VP-6B7(171-227)A7  
itot = 11ma3

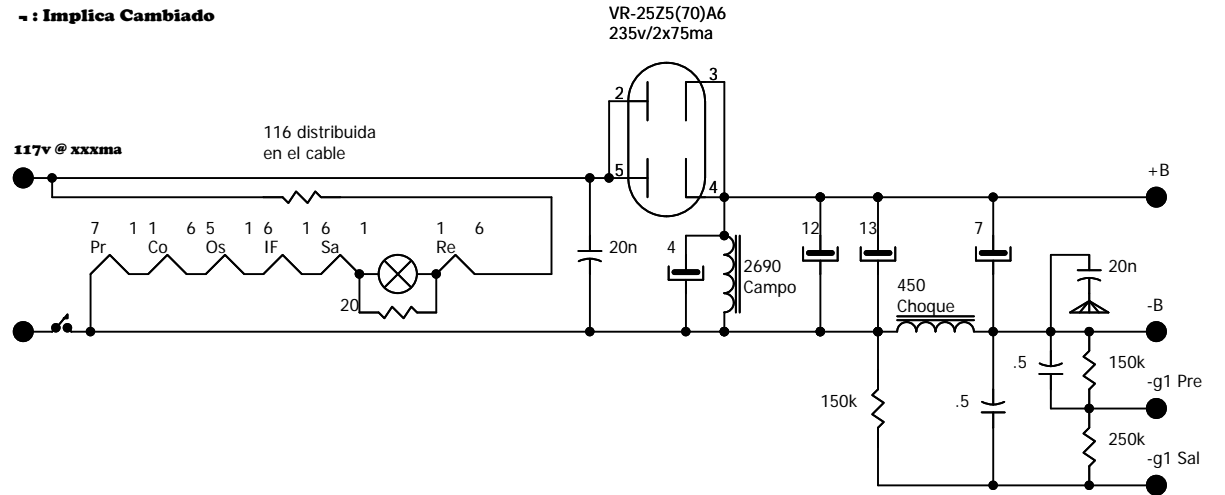
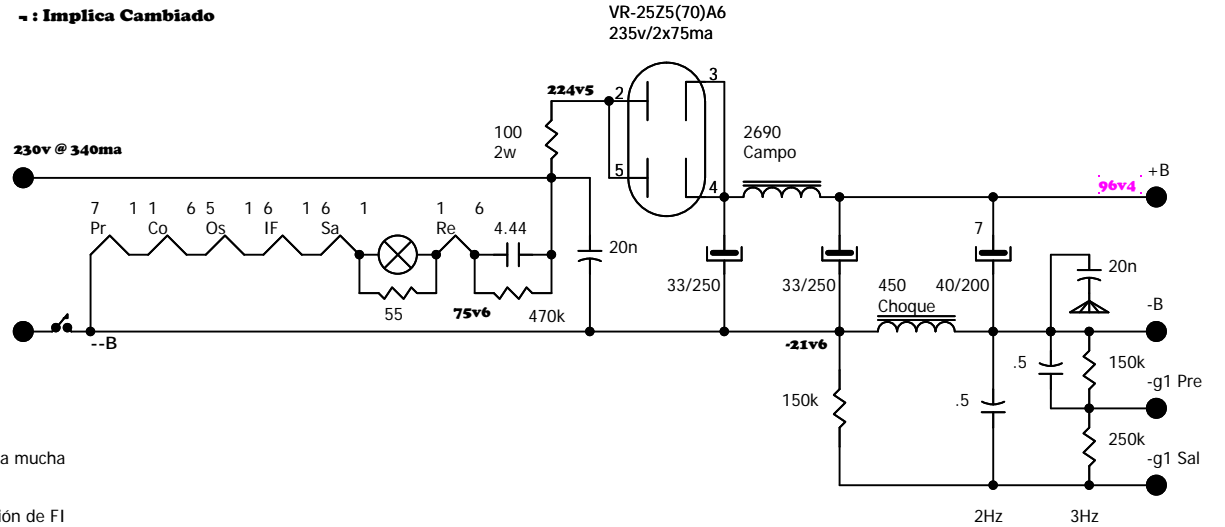
- : Implica Cambiado

- : Implica Cambiado

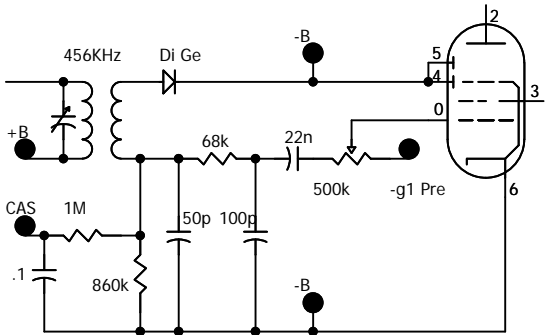
Di Ge vs Di en 6B7: Por ser el secundario del Xfo de FI NO sintonizado, dejaba "colar" el Osc en el cuarto mas cerrado del C de sintonía. (OM y OC), generando tensión de CAS, con lo que disminuía la sensibilidad y distorsionaba al detectar.

Supongo que, la mucho menor capacidad del Di Ge, hace que la resonancia del secundario caiga donde no hace daño

Primer C de filtro de FI, Demasiado grande, provoca mucha distorsión de Au.

Elimino divisor del CAS, para que haya menos tensión de FI en el Di detector.

Añado celula para mejorar el filtrado de FI.
